Protokol o změně díla

Změnový list č. 30

Předmět díla	Oprava objektu Nádraží 4, Brno		
Objekt	Nádraží 4, Brno		
Objednatel	Statutární město Brno, městská část Brno-střed, Dominikánská 2, 601 69 Brno		
Zhotovitel	STRABAG a.s. Keřtářova 982/4, Jinonice, 158 00 Praha 5, IČ: 60838744		
TDI	[redacted]		
Projektant	[redacted]		
Popis změny: Při vybavení stávajících zábrudí u všech vstupních byt dveří byly demontovány stávající lepené prahy. Prahy byly k podlaze lepeny a nebylo možné je bez poškození demontovat. V tomto stavu není možné tyto prahy použít na zpětnou montáž. Budou instalovány nové dřevěné prahy. Před montáží se upraví pro různou výšku podlahy. Toto bude provedeno v celém domě, vč. nástřru.			
Údaje o změně	Změnu vyvolal	Zhotovitel	
	Jedná se o změnu (zaškrtnout)	zúžení předmětu díla, kterou se snižuje cena díla	
		úprava předmětu díla s vlivem na cenu díla	X
		§ 222 odst. 4 ZZVZ - de minimis	X
	Způsob projekčního řešení změny (zaškrtnout)	zápis do SD (deníku změn)	X

Stavba: STL180730 1 OPRAVA OBJEKTU NÁDRAŽNÍ 4

INVALIDNI WC H.C. 2/0

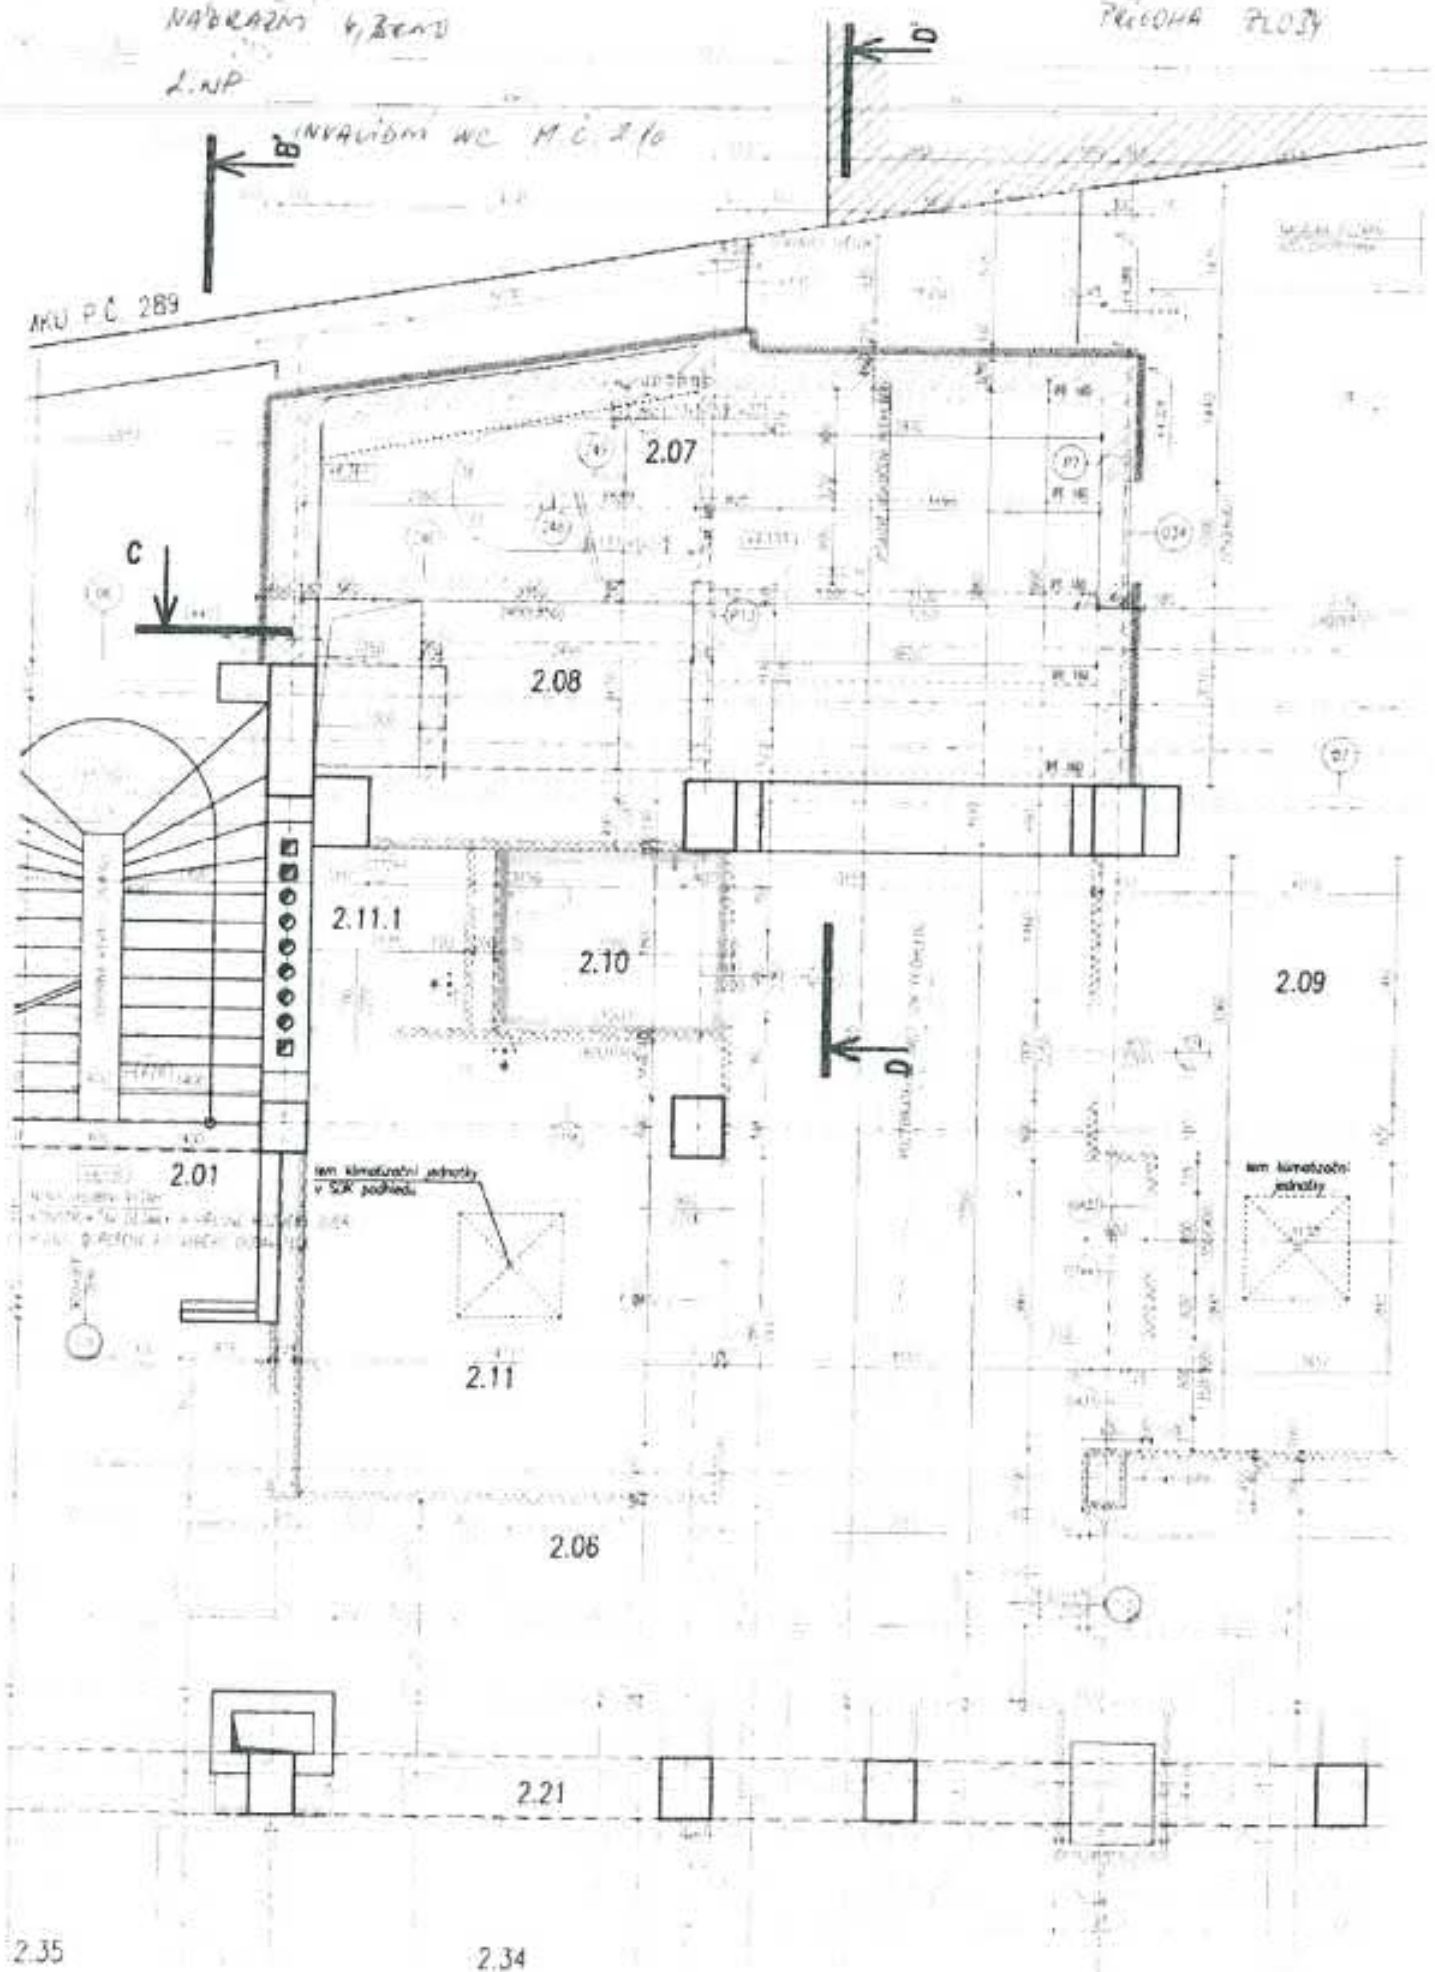
Součet přechozích ZL 1-33 (bez DPH)	1 143 658,56 Kč	
	Cena díla dle dodatku č. 3 bez DPH	74 755 329,52 Kč	
	Cena díla dle dodatku č. 3 vč. DPH	85 968 628,95 Kč	
Změny dle § 222 ZZVZ	Měněpráce celkem bez DPH	-14 177,00 Kč	-0,02%
	Vícepráce celkem bez DPH	40 781,21 Kč	0,06%
	Hodnota změny celkem za dodatek č. 3	26 604,21 Kč	0,04%
termín	Termín realizace změny:	03.2022	
	Vliv změny na termín dokončení díla:		
odsouhlasení změny	Změnu odsouhlasil:	datum	
	Zhotovitel (stat. zástupce):	1.4.2022	
	Zhotovitel (stavbyvedoucí):	1.4.2022	
	TDI:	1.4.2022	
	Proj.:	1.4.2022	
	Objednatel (stat. zástupce):		
přílohy	Přílohy:		
	Rozpočet ke Změnovému listu č.034 - Invalidní WC a umyvadlo		
	Výkresová část - Půdorys 2.NP

KANALIZAČNÍ JACHTA (1 KRYJÍ STUP)

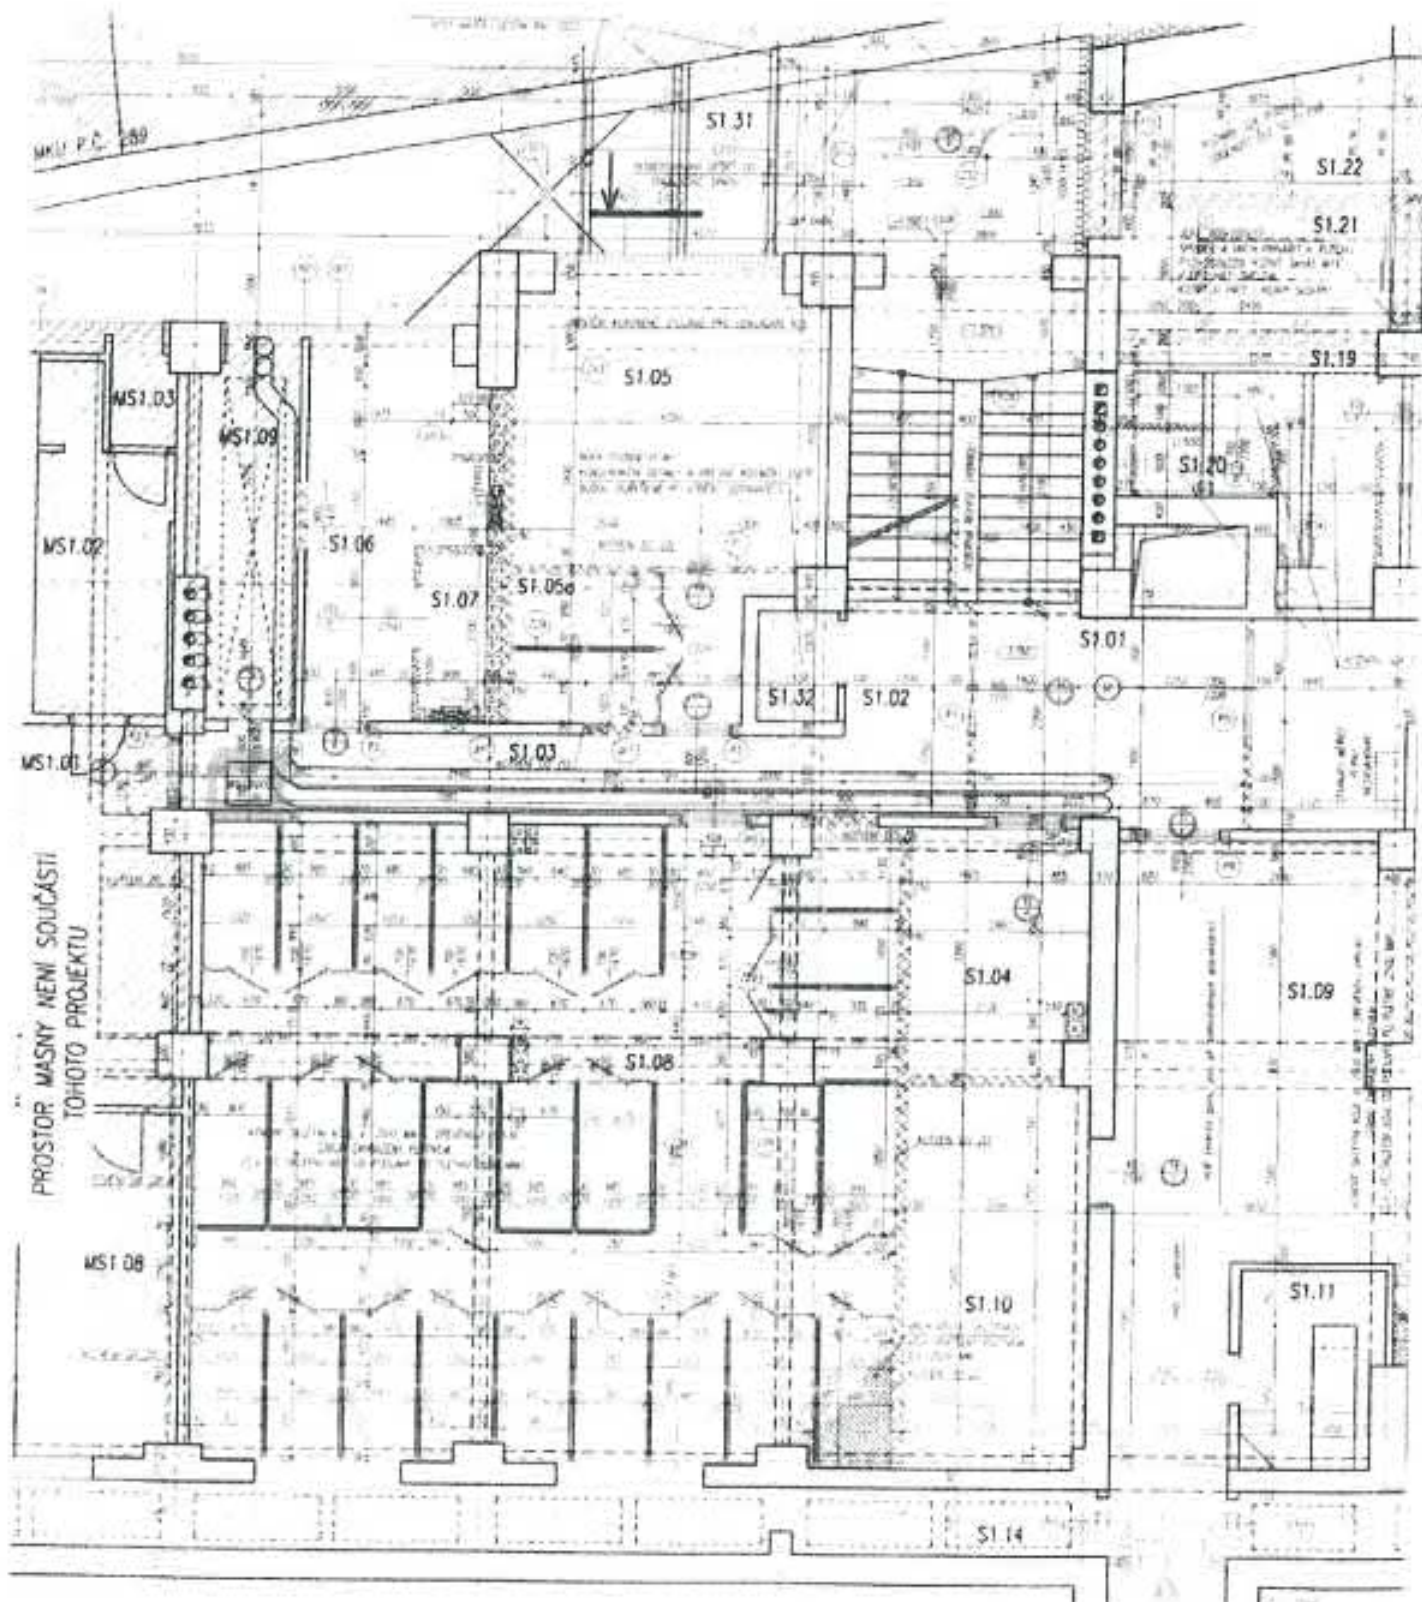
Zhotovitel (stavbyvedoucí):	01.04.2022	
	TDI:	1-4-2022	
	Proj. [REDACTED]	1-4-2022	
	Objednatel (stat. zástupce):		
přílohy	Přílohy:		
	Rozpočet ke Změnovému listu č.036 - Havarijní stav kanalizační šachty 1.PP Výkresová část - Půdorys 1.PP

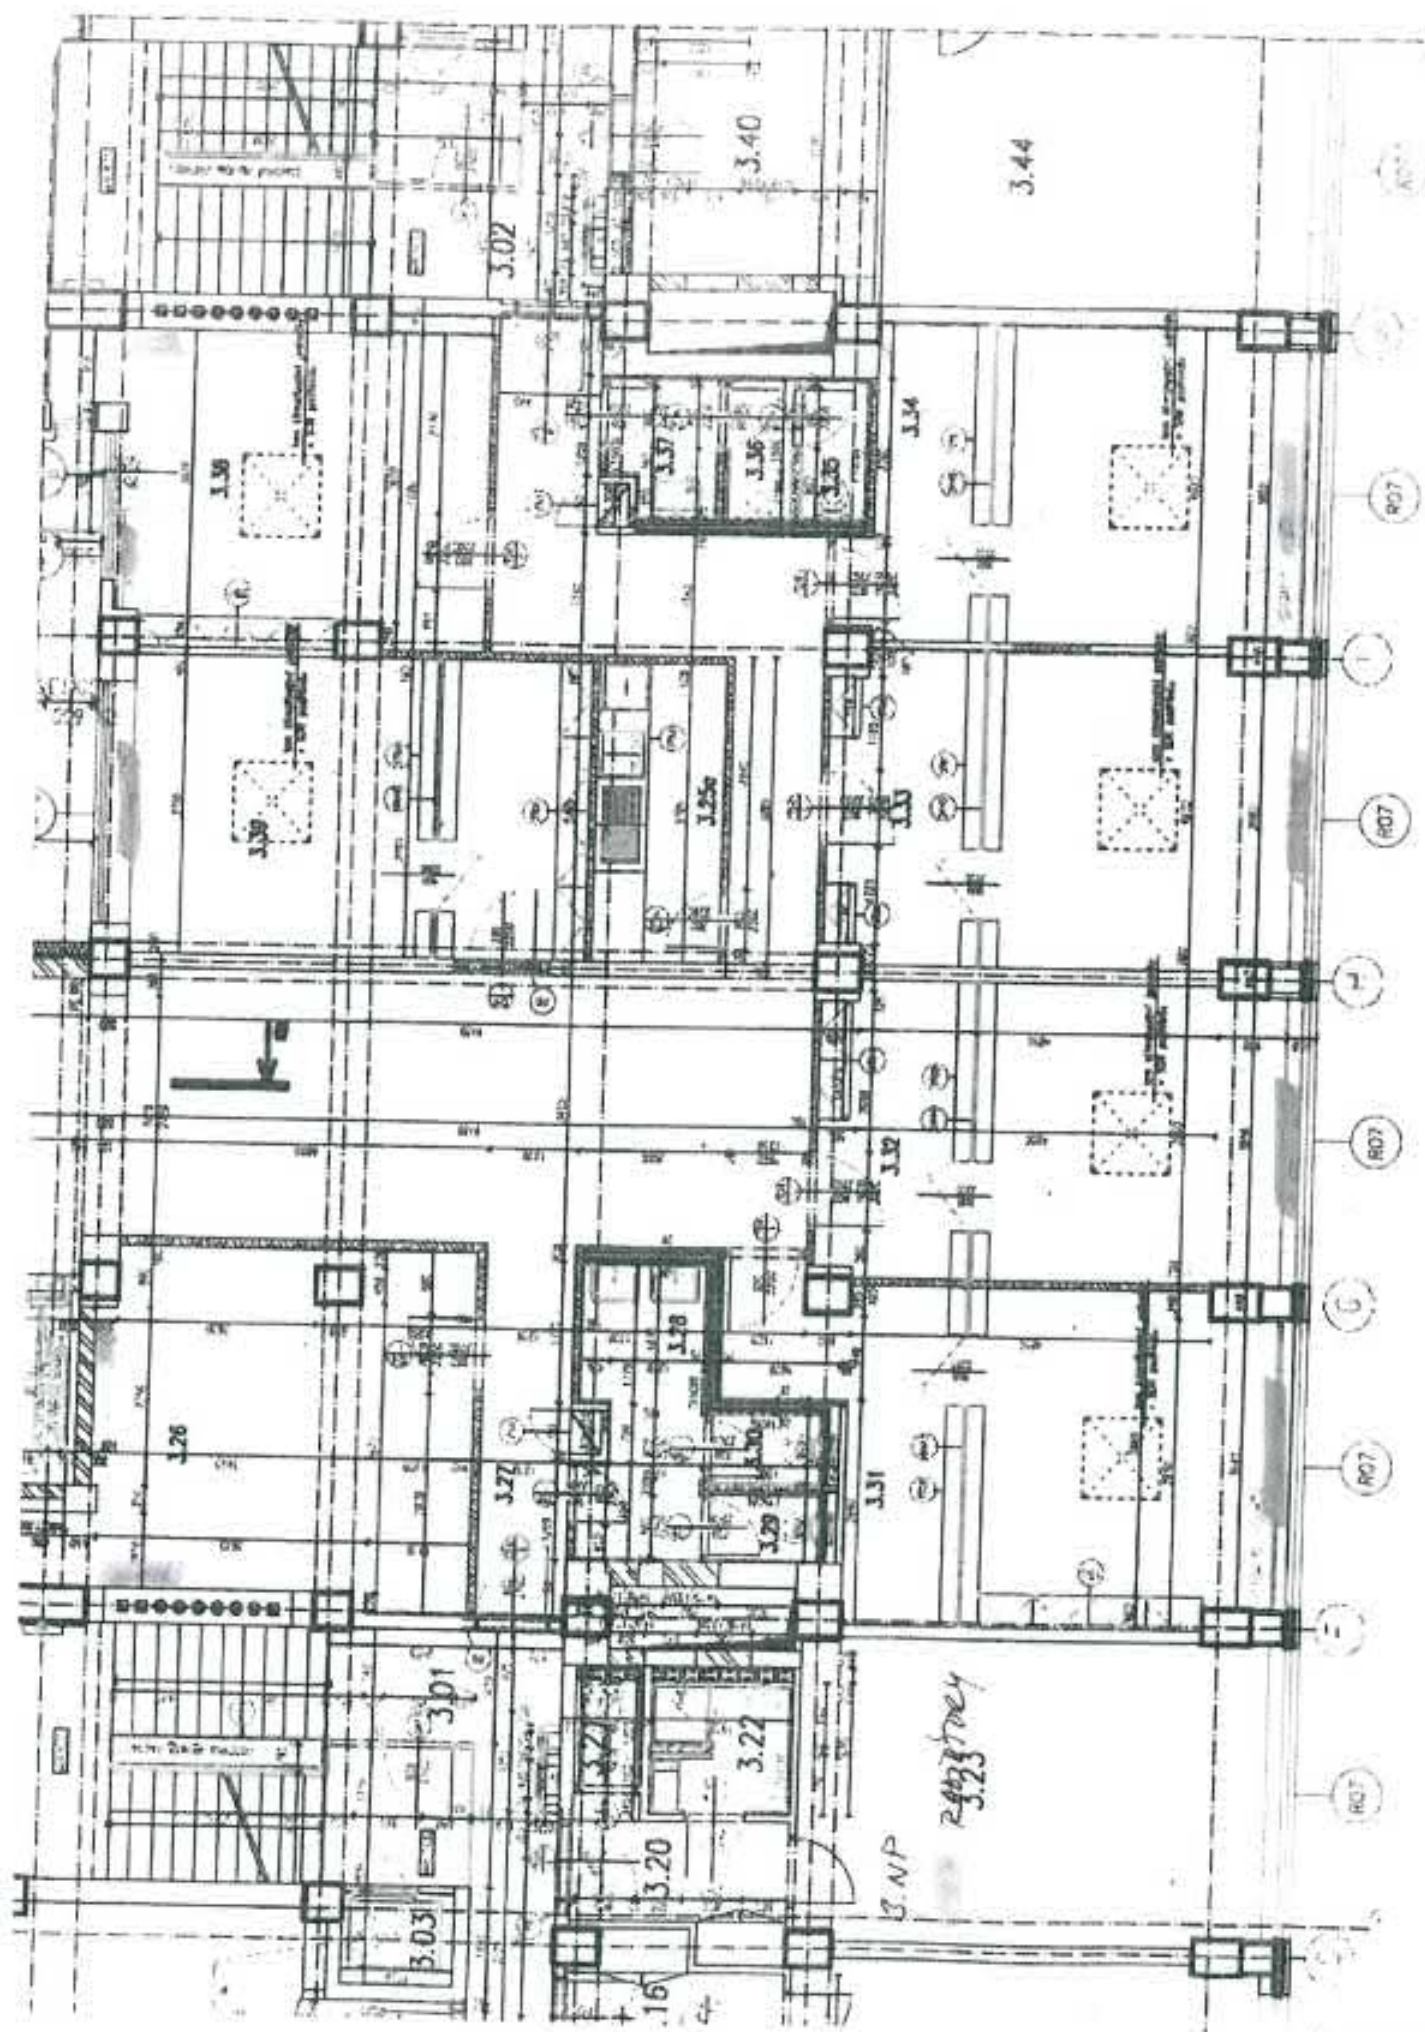
náklady na změnu bez DPH	21 141,23 Kč	0,03%
	Výše DPH sazba: 15%	3 171,18 Kč	
	náklady na změnu vč. DPH	24 312,41 Kč	
	Cena díla bez DPH (dle SOD)	73 585 066,75 Kč	
	Součet přechozích ZL 1-36	1 229 123,91 Kč	
	Cena díla dle dodatku č. 3 bez DPH	74 835 331,89 Kč	
	Cena díla dle dodatku č. 3 vč. DPH	86 060 631,67 Kč	
Změny dle § 222 ZZVZ	Měněpráce celkem bez DPH	0,00 Kč	0,00%
	Vícepráce celkem bez DPH	21 141,23 Kč	0,03%
	Hodnota změny celkem za dodatek č. 3	21 141,23 Kč	0,03%
termín	Termín realizace změny:	02/2022	
	Vliv změny na termín dokončení díla		
odsouhlasení změny	Změnu odsouhlasil:	datum	
	Zhotovitel (stat. zástupce)	01.04.2022	
	Zhotovitel (stavbyvedoucí)	01.04.2022	
	TDI:	1.4.2022	
	Proj.	1.4.2022	
	Objednatel (stat. zástupce)		
přílohy	Přílohy		
	Rozpočet ke Změnovému listu č. 037 - Nátěry ÚT matřika 3.NP Výkresová část - Půdorys 3.NP (zaznačení radiátorů)

**Průvodní popis „Položkového soupisu prací a dodávek – Změna dispozice
1.PP-3.NP – Vzduchotechnika“**

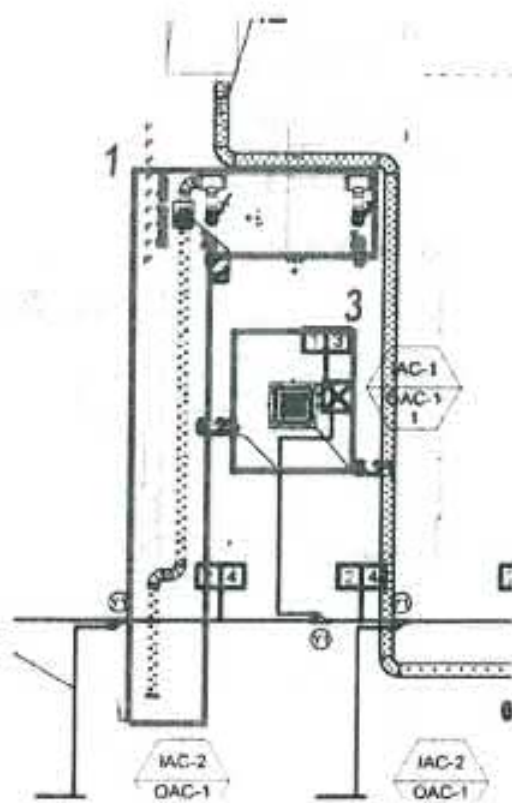
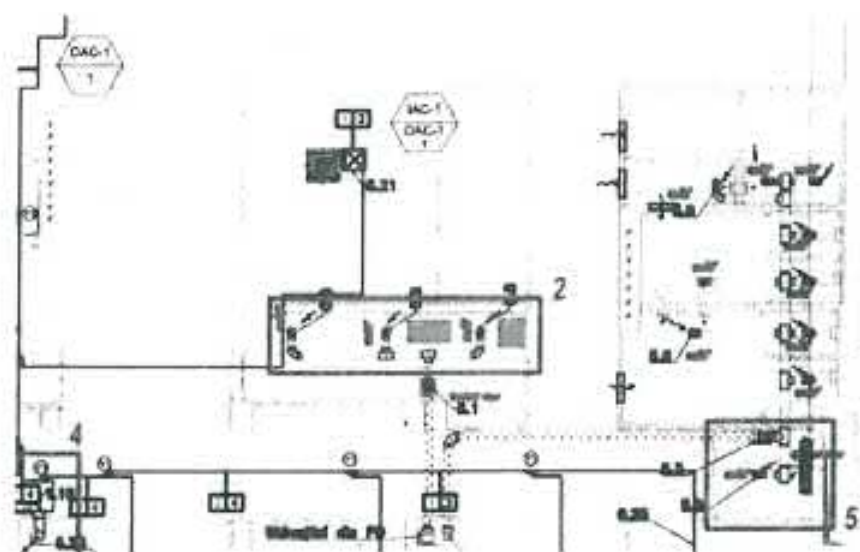
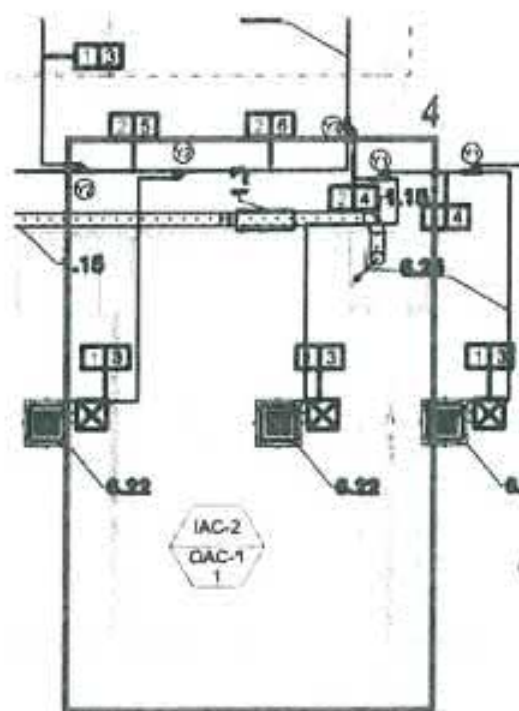
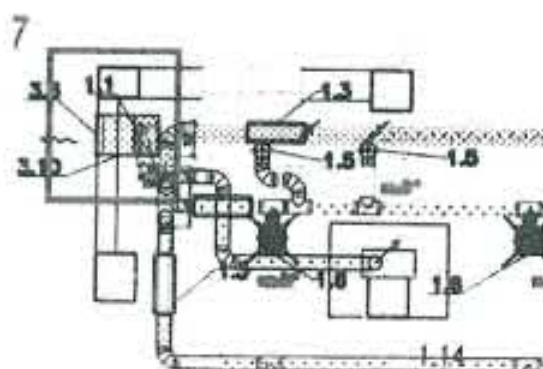
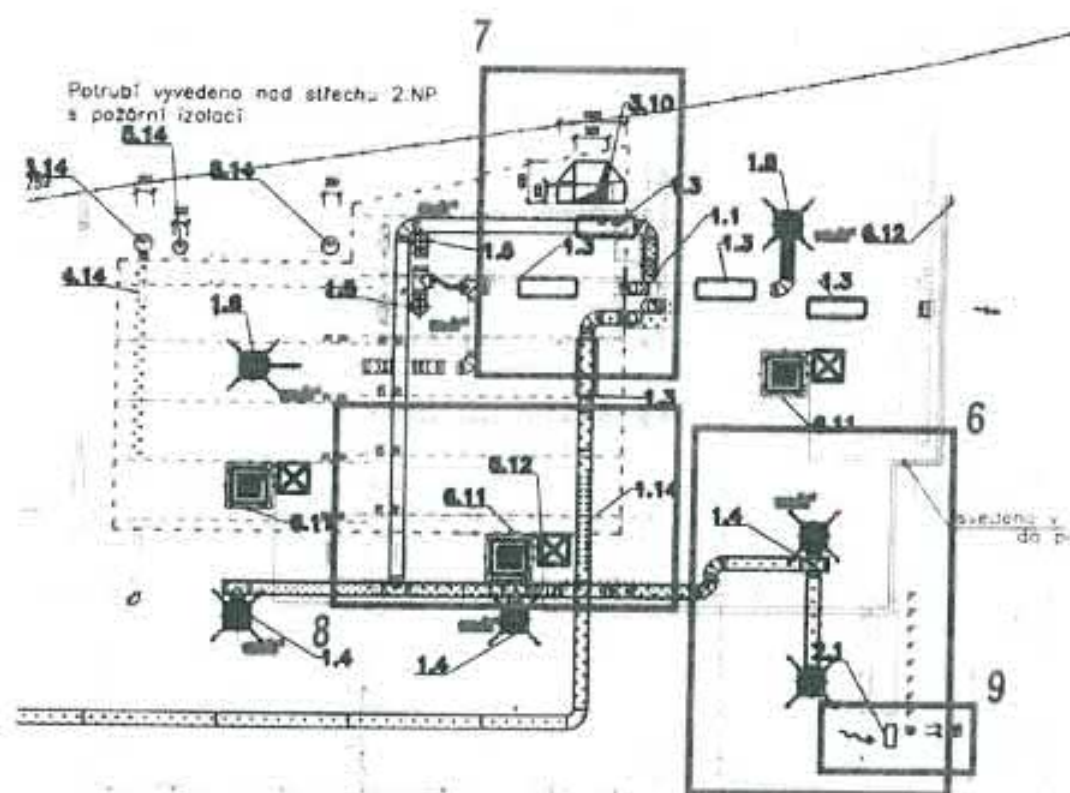
- 1 Úprava vzduchotechniky na základě změny dispozice, týkající se FamilyPointu a WC pro veřejnost s vybudováním nové místnosti s označením 2.11.1, která bude sloužit jako přebalovací koutek a bude odvětrávána pomocí VZT

- 2 Pro místnost 2.13 bylo přidáno odvětrávání
- 3 Původní jednotka z místnosti 2.11 byla přesunuta na chodbu podlaží 2.NP, do prostoru 2.11 byla následně doplněna nová klimatizační jednotka

- 4 Do místnosti 2.31 byla přidána klimatizační jednotka
- 5 Dle požadavku bylo doplněno chlazení serverovny 2.26.
- 6 Nazváno dle původního označení 6.11 – jedná se o prostor recepce 1.14. Došlo zde k přidání místnosti 1.14d, která slouží jako rozvodna LDP ze vstupem z prostoru recepce. Na základě této dispoziční úpravy bylo nutné přidat jeden anemostat do prostoru 1.14 (anemostat, který tam byl původně se přesunul do nového prostoru 1.14d, prolo bylo nutné přidat další).

- 7 Jedná se o úpravy potrubí větrání CHUC na základě zjištěných tvarů stropů a na základě možnosti provedení průstupů přes strop. Došlo k úpravě průřezu potrubí na 1000x300 mm tak, aby se v archivu zachovala co nejlepší světla výška pro regály. Na základě toho byla upravená mřížka, větrání CHUC osazena ve vstupním prostoru 1.02, průřez stoupacího potrubí vedoucího nad střechu ve dvorku a potrubí pod stropem 1.PP, které je řešené v bodu č. 10 a 11.

- 8 Na základě dispozičních úprav recepce byla přidána klimatizační jednotka v místě navrhovaného pultu recepce.
- 9 Pro zajištění toku vzduchu v místnosti 1.14d (nová rozvodna LDP) byl do místnosti osazen ventilátor, který bude sloužit pro odtah vzduchu v místnosti.
